## Merknadsskjema – offentlig ettersyn

<b>Plannavn</b>	Sandsliåsen 46
<b>Arealplan-ID</b>	70900000
<b>Saksnummer</b>	2021/32972, 2022/20706
<b>Utarbeidet av</b>	Multiconsult Norge as
<b>Sist revidert</b>	18.04.2024

## Endrings skjema – oppsummering av endringer av planforslaget

# Merknadskart

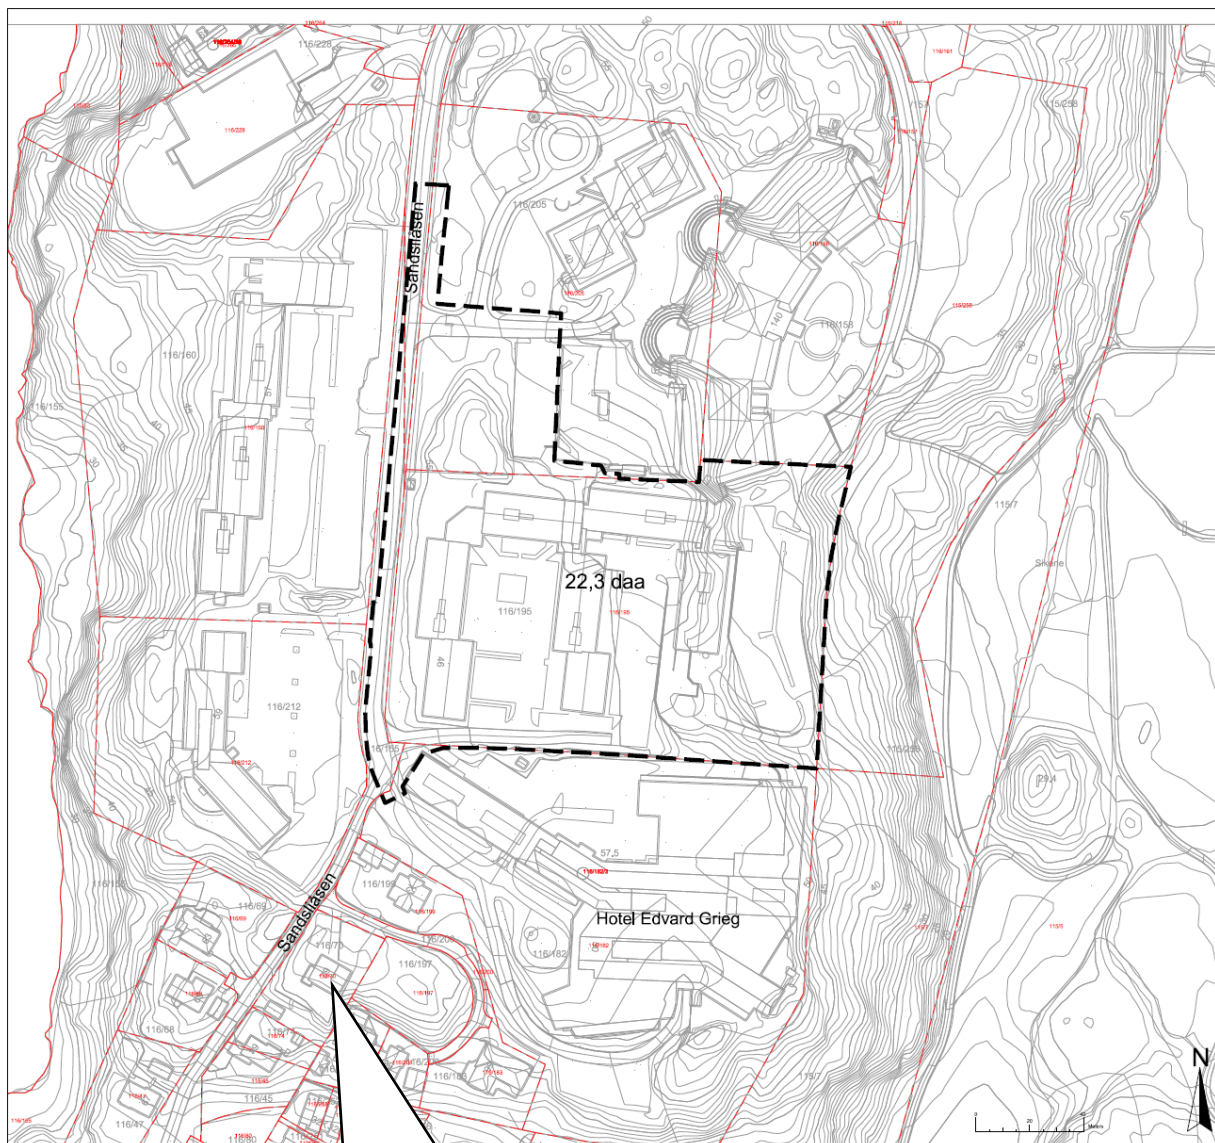
Merknad 1 Christian  
Lomsdalen, Sandslåsen 62
